Bedenken/Anregung der ig3	Stellungnahme Wissenschaftsstadt Darmstadt/HEAG mobilo
<b>Dokument der ig3 vom 5.1.2018</b>	
<b>1. Zusammenfassung</b>	
<p>Diese Planung wird aber den Erwartungen der Anwohner und Anwohnerinnen nicht gerecht. Das Ziel barrierefreier Haltestellen wird hervorgehoben, aber die Planung berücksichtigt darüber hinaus zu stark die Anforderungen des Kfz-Verkehrs neben dem ÖPNV. Die Verkehrsträger Fahrrad und Fußgänger müssen nehmen, was übrig bleibt.</p>	<p>Diese Aussage ist nicht korrekt. Der zur Verfügung stehende Raum ist begrenzt, deswegen müssen Kompromisse gefunden werden. Die Planung sieht zum Beispiel vor, dass Parkplätze wegen eines Schutzstreifens für Radfahrer entfallen, der Gehweg auf der Nordseite der Bismarckstraße zwischen Willy-Brandt-Platz und Wilhelm-Leuschner-Str. wird um 150 Prozent auf drei Meter verbreitert.</p>
<b>1.1. ÖPNV am Klinikum und Willy-Brandt-Platz</b>

### 3.4 Fahrleitung

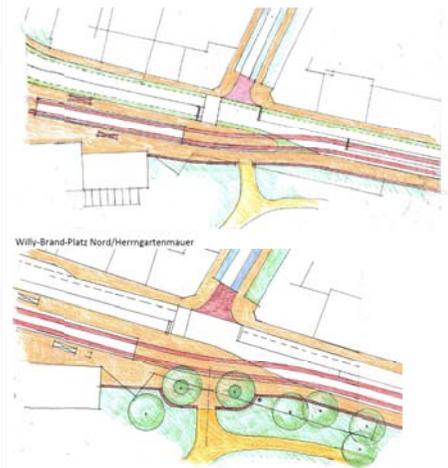
Exkurse zu Fahrleitungen, Straßenbahnfahrzeugen

Beim Projekt DAVIA kann wegen einer veränderten Gleislage die vorhandene Fahrleitung in ihrer jetzigen Lage nicht beibehalten werden, das bedeutet: Auch ohne eine Fahrstromverstärkung wäre eine Erneuerung der Fahrleitungsanlage notwendig.

Die Umstellung auf 750V erfolgt nach Außerbetriebnahme der Fahrzeugreihe ST12, welche erst nach Inbetriebnahme einer neuen Baureihe von Fahrzeugen der Reihe ST15 erfolgt. Der Strombedarf wird durch die Erhöhung der Spannung gesenkt, das reicht jedoch nicht aus, um auf die Fahrstromverstärkung zu verzichten.

Die Verlegung eines Erdkabels ist prinzipiell möglich. Hierzu gibt es in Deutschland jedoch keine technisch ausgereifte Lösung. Eine Fahrstromverstärkung mittels Erdkabeln bedingt, dass man alle 150 bis 200 Meter entlang der Strecke sehr große Schaltschränke aufstellen muss.

#### 4. Herrngartenzugang gegenüber Kahlertstraße:

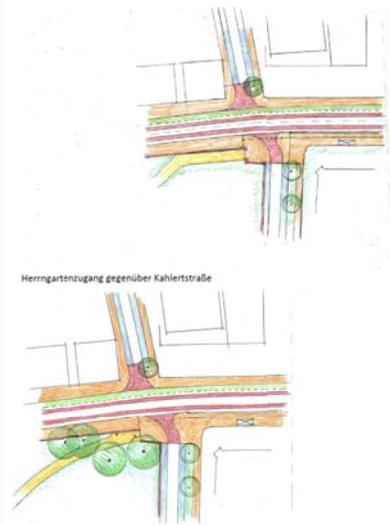
Der schmale Herrngartenzugang gegenüber Kahlertstraße ist schon heute eine Gefahrenstelle, die durch zunehmenden Radverkehr auf

dem Rad- und Gehweg noch gefährlicher wird. Ein aus dem Herrngarten durch das enge Tor gehender Fußgänger ist für Radfahrer auf dem Kombiweg entlang der Herrngartenmauer bis zuletzt unsichtbar, so dass erhebliche Kollisionsgefahr besteht.

Um diese Gefahrenstelle zu beseitigen, bietet sich an, den Ein/Ausgang nach Norden an den Einmündungsbereich der Schlossgartenstraße zu verlegen. So wird auch eine günstige Verbindung zur Haltestelle Pallaswiesenstraße hergestellt. (Siehe Planskizze)

Eine Verlegung des Eingangs wäre möglich, würde aber einen Eingriff in den Wurzelraum der Bäume erfordern. Außerdem würde sich dadurch Konfliktpotenzial zwischen Fahrradfahren und Autos, die nach rechts in die Schloßstraße abbiegen, er-

geben.

Im Bürgergespräch wurde die von der Stadt präferierte Lösung vorgestellt. Sie sieht eine Trennung des Rad- und Gehweges im Bereich des Herrngartentores vor und verbessert die Sicherheit.

## 5. Übergang Emilstraße:

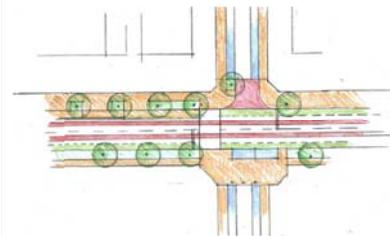
Durch die Emilstraße verläuft eine bei Radfahrern und Fußgängern beliebte, weitgehend verkehrsberuhigte Verbindung zwischen Johannesviertel und Martinsviertel, allerdings ohne gesicherten Übergang über die Frankfurter Straße. Da die westseitige Haltestelle künftig bereits kurz hinter der Kreuzung Emilstraße beginnt, werden auch Fahrgäste, die Richtung Martinsviertel gehen wollen, hier queren.

Ein lichtsignalgeregelter Übergang südlich der Kreuzung ermöglicht Fahrgästen und dem Rad- und Fuß-Verkehr die sichere Querung von Schienen und Fahrbahnen. Die Signalsteuerung könnte mit der Anlage an der Pallaswiesenstraße und den Haltestellen der Bahn verknüpft werden.

Gemäß den gültigen Richtlinien ist eine Anordnung der Ampel an der Emilstraße nicht notwendig. Hier spielt neben der Anzahl querender Fußgänger und Radfahrer auch die Tatsache eine Rolle, dass diese Querung kein Schulweg darstellt. Die Sichtverhältnisse vor Ort werden durch den Verzicht auf einen Taxistand verbessert. Die Quermöglichkeit auf Sicht wird durch abgesenkte Borde vereinfacht. Die Einrichtung von anderen Querungshilfen wie Mittelinseln ist wegen der Straßenbahn nicht möglich. Auch die Koordination mit benachbarten Lichtsignalanlagen ist nicht ohne weiteres möglich.
